**AGÊNCIA DE REGULAÇÃO DOS SERVIÇOS PÚBLICOS DE SANEAMENTO BÁSICO - AMAE
DIRETORIA DE NORMATIZAÇÃO, FISCALIZAÇÃO E CONTROLE
COORDENAÇÃO DE FISCALIZAÇÃO E CONTROLE**

RELATÓRIO DE FISCALIZAÇÃO

RF/DNFC/CFIC/0028/2022

ASSUNTO: Sistemas de Reservação: Praça Central, Interlagos, Recanto do Bosque e Gameleira II

Autor: Autor: AMAE

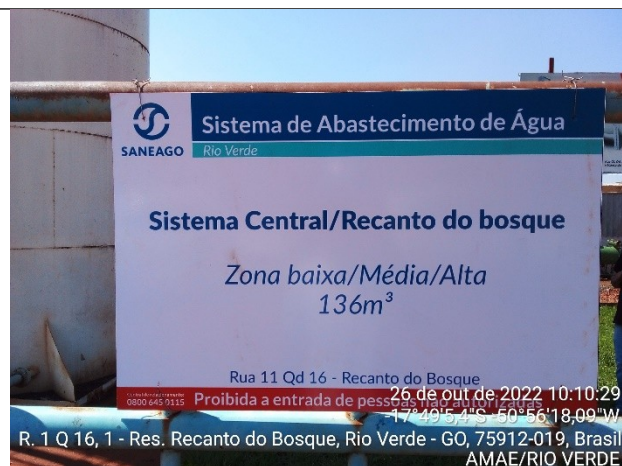
- O endereço da placa de identificação está incorreto e a mesma não consta o volume de reservação referente ao RAP;
- Ambos os reservatórios apresentam marcas características de início de processo corrosivo;
- O tubo extravasor do REL não possui tela de proteção contra entrada de poeira.

Descrição: Parte superior do REL Interlagos, com os respiradores devidamente cobertos.

- A prestadora **deverá providenciar placa de identificação com o endereço correto, e com a especificação do volume de ambos os reservatórios, EFEITO IMEDIATO.**
- **Deverá ser realizada manutenção nos reservatórios,** preferencialmente com uma nova camada de tinta apropriada, **de forma a prevenir a evolução do processo de corrosão** e maiores danos físicos aos reservatórios.
- A prestadora deverá **providenciar cobertura para o tubo extravasor do REL, EFEITO IMEDIATO.**
